屋内用 LED一体形 小形シーリングライト
 屋外用 LED一体形 軒下シーリングライト
 仕様変更のお知らせ

住宅用照明器具
 カタログ(F21)
 P.77・P.113・P.194・P.195
 掲載商品

中央
電源線用穴
φ30mm

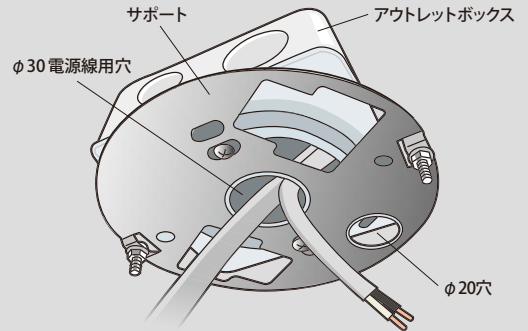
サポートの中央電源線用穴をφ20からφ30へ変更し、
 電源線と送り配線を一カ所から通せるようになります。
 また、カバー嵌合部はカバーを回転しやすい形状にします。

カバー嵌合部
仕様変更

施工性
アップ

■ 実施時期：2018年10月生産分より順次
 形名により変更の時期は異なります。
 (在庫状況により、出荷の際、混在する場合があります)
 形名、希望小売価格、デザインに変更はありません。
